島根原子力発電所 2号炉 津波による損傷の防止

論点 3 防波壁の設計方針について

(コメント回答)

令和 2 年 6 月
中国電力株式会社

1号放水連絡通路防波扉 断面図

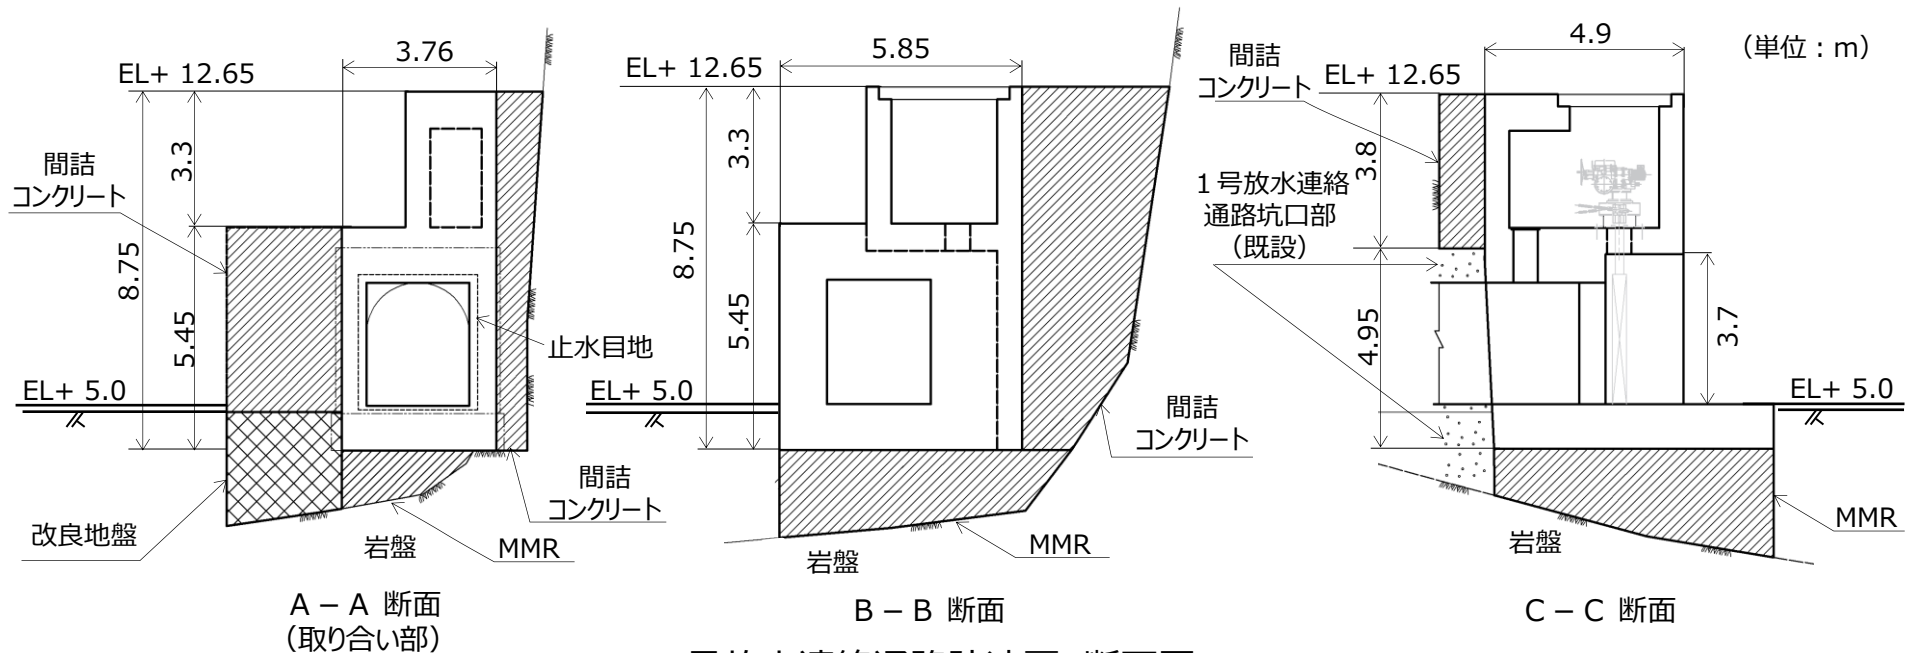
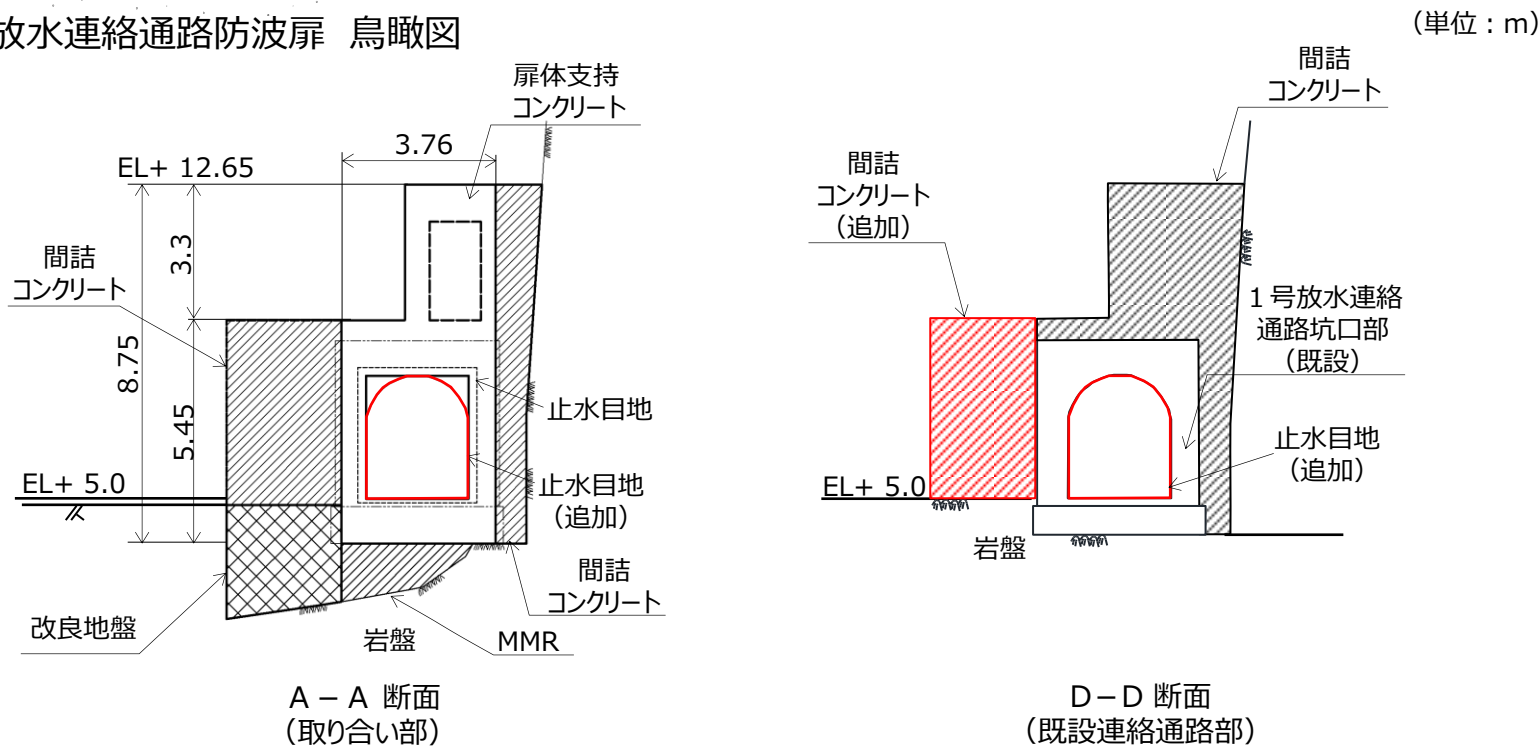
- 1号放水連絡通路防波扉については、既設の連絡通路坑口部と扉体支持コンクリートとの位置関係、既設の連絡通路と岩盤との位置関係、取り合い部の構造及び止水目地の構造・仕様を明確にした上で、取り合い部における止水性能の評価方針を説明すること。
- 1号放水連絡通路防波扉については、既設の連絡通路を含めて津波の浸水防止を期待する範囲を明確にした上で、津波の侵入防止を確保する設計方針を説明すること。

○1号放水連絡通路防波扉について、クラックの成因・対処方法、既設範囲と新設範囲並びに両者の接合部の取り合い等を説明すること。

- ・1号放水連絡通路防波扉について、評価対象部位（扉体支持コンクリート等の施設、MMR（マンメイドロック）及び間詰コンクリート等の地盤）の構造を示すとともに役割を整理した。また、既設の連絡通路坑口部を含めた断面図を示すことにより各評価対象部位の位置関係を明確にした。既設の連絡通路坑口部と扉体支持コンクリート部の取り合い部からの浸水を防止するため、止水目地を追加設置するとともに、間詰めコンクリートが設置されていない一部区間をコンクリートで補強することにより止水性を確保する方針とする。（P243~246）
- ・1号放水連絡通路防波扉及び既設の連絡通路について、浸水防止を期待する範囲（扉体支持コンクリート、止水目地等）を明確にし、地震及び津波による沈下やずれを生じさせないため、岩盤を露出させ、MMRを介し、堅硬な地山に設置し、津波荷重や地震荷重等に対して津波防護機能を十分に保持する設計とする。（P243~246）

・既設範囲と新設範囲並びに両者の接合部の取り合い等を図で示した。1号放水連絡通路防波扉のクラックの発生要因は、新設コンクリート部の膨張・収縮、新設間詰コンクリートの荷重影響及び鉄筋腐食が考えられるが、坑口部が1号炉放水連絡通路防波扉設置まで長期間にわたり露出されていたことに伴う、飛来塩分を起因とした鉄筋腐食によるクラックと判断した。クラックの対処方法は、変状が確認された範囲を対象に修繕を実施する。1号放水連絡通路坑口部（既設）及び取り合い部については、追加設置するコンクリートにより耐震・耐津波性を有する構造とするが、念のため変形・遮水性を保持する止水目地を追加で設置する。(P243～249)

- 1号放水連絡通路坑口部（既設）のうち、露出している区間について、変形の抑制を目的として間詰めコンクリートを追加打設する。
- 1号放水連絡通路坑口部（既設）及び取り合い部については、追加設置するコンクリートにより耐震・耐津波性を有する構造とするが、念のため変形・遮水性を保持する止水目地を追加で設置する。
